MUNICIPIUL CLUJ-NAPOCA
judet CLUJ, localitate CLUJ-NAPOCA str. MOTILOR
nr. 1-3 cod postal 400001 telefon 0722222541

Referitor la cererea de aviz de amplasament, înregistrată cu nr. 60101937798 / 13.03.2019, pentru obiectivul AMPLASARE PANOUL PUBLICITAR IN SISTEM PROVIZORIU SI DEMONTABIL de la adresa judet CLUJ, oras CLUJ-NAPOCA, str. OBSERVATORULUI, nr. FN.

AVIZ DE AMPLASAMENT FAVORABIL Nr. 60101937798 / 19.03.2019

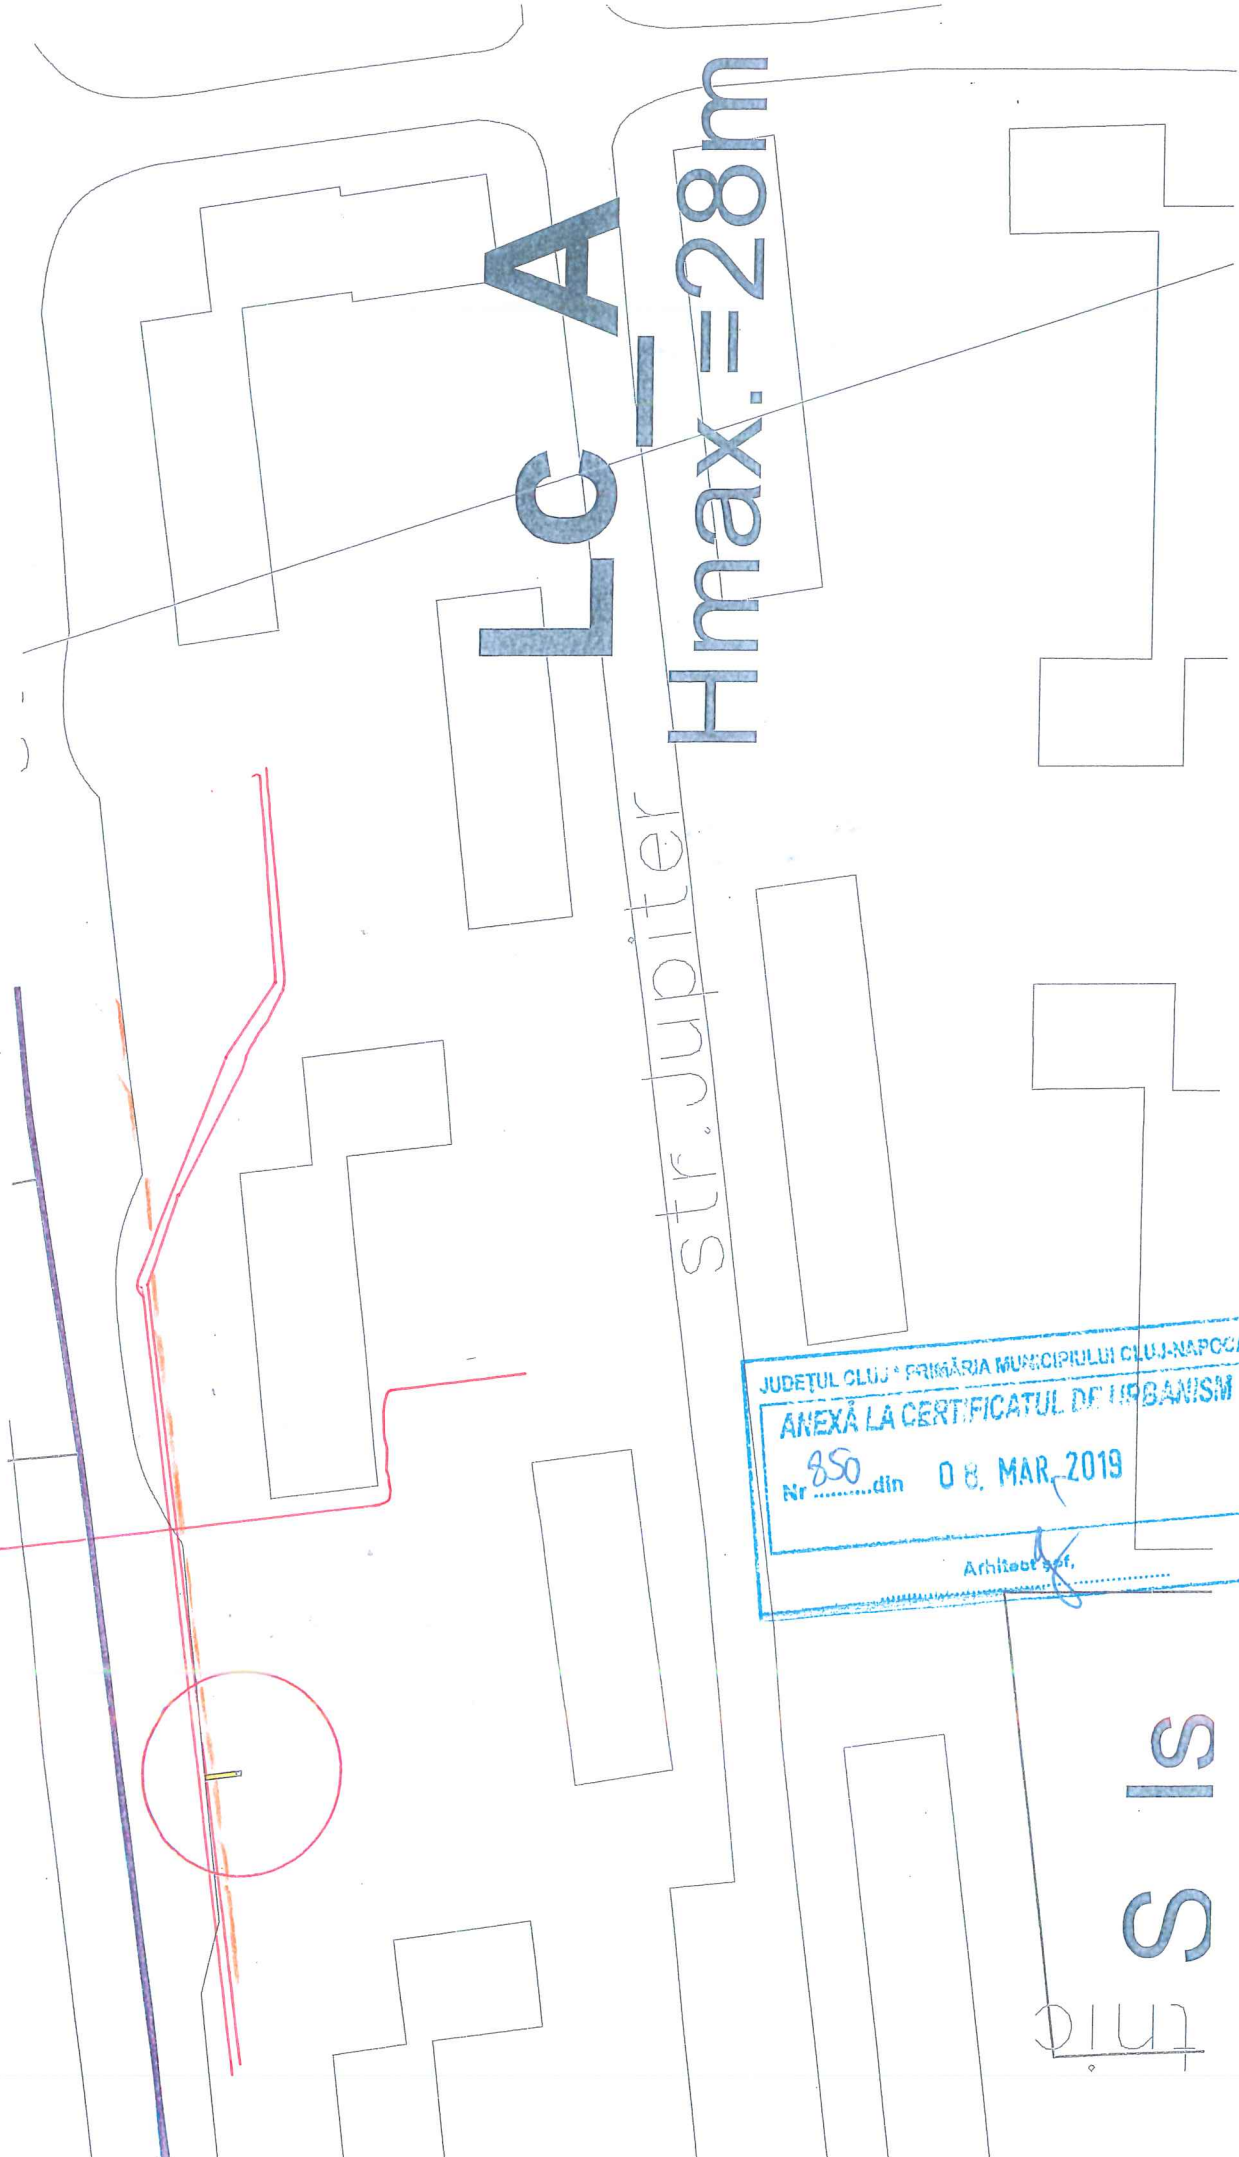
- Instalațiile de distribuție aparținând Sucursala de Distribuție a Energiei Electrice Cluj Napoca au fost trasate orientativ pe planul de situație anexat.

Va atenționam de existența traseelor L.E.S. conform planului de situație anexat. Intre fundatia fundatia panoului propus si cea mai apropiata L.E.S. se va respecta distanta minima de 0.6 m, in plan orizontal (se vor efectua sondaje manuale in acest sens). Va fi asigurat accesul fara conditii la L.E.S. in caz de defectiuni ,interventii ,etc. Se vor respecta distantele minime fata de L.E.A. 0,4 KV, conform P.E. 106/2003; in caz contrar se impune reglementarea (dupa caz, devierea) L.E.A. 0,4 KV, cu o firma atestata A.N.R.E. pe cheltuiala solicitantului, pe baza de proiect avizat de S.D.E.E. Cluj, in vederea respectarii acestor distante. Nu se vor afecta instalatiile electrice ale SDEE Cluj; orice eventuala modificare adusa acestora se va realiza cu o firma atestata A.N.R.E., pe cheltuiala solicitantului, pe baza de proiect avizat de SDEE Cluj. Inainte de inceperea lucrarilor se va solicita predarea-primirea amplasamentului (fax 0264205874
